nr sprawy: LDZ-WA.271.6.2019

W związku z nadesłanymi wnioskami o wyjaśnienie treści Specyfikacji Istotnych Warunków Zamówienia w postępowaniu o udzielenie zamówienia publicznego, prowadzonego w trybie przetargu nieograniczonego na „**Dostawę zestawów komputerowych na potrzeby Urzędu Statystycznego w Łodzi**” zgodnie z art. 38 ust. 1 i 2 ustawy z dnia 29 stycznia 2004 r. Prawo zamówień publicznych (t.j. Dz. U. z 2017 r., poz. 1579) przekazujemy poniżej treść zadanych pytań wraz z odpowiedziami:

Ryc. 1 przykładowy kod zabezpieczony przez producenta systemu Microsoft Windows 10 w wersji OEM

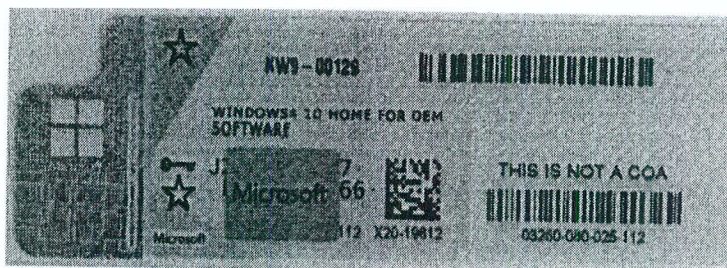
Czy Zamawiający w celu uniknięcia potencjalnego oferowania przez Wykonawców nielegalnych systemów operacyjnych (w tym używanych i wcześniej aktywowanych systemów operacyjnych) w przypadku komputerów z zainstalowanym systemem operacyjnym w wersji OEM zgodziłby się na dodanie poniższego zapisu do SIWZ: „Komputer z zainstalowanym systemem operacyjnym w wersji OEM powinien zawierać licencję z naklejką hologramową. Naklejka hologramowa winna być zabezpieczona przed możliwością odczytania klucza za pomocą zabezpieczeń stosowanych przez producenta”. Poniższe zdjęcie obrazuje obecnie stosowane zabezpieczenia producenta firmy Microsoft (klucz systemu jest zabezpieczony naklejką hologramową przez producenta. Przed jej zdrapaniem nie ma możliwości odczytania klucza produktu, a po jej zdrapaniu uzyskujemy dostęp do oryginalnego klucza):

Zamawiający zgadza się na dodanie proponowanego zapisu w TAB. 1 pkt 11 - Opisu przedmiotu zamówienia stanowiącego Załącznik nr 1 do SIWZ - w następującej formie : „ Każdy komputer z zainstalowanym systemem operacyjnym w wersji OEM powinien zawierać indywidualną licencję z naklejką hologramową. Naklejka hologramowa winna być zabezpieczona przed możliwością odczytania klucza za pomocą zabezpieczeń stosowanych przez producenta”.
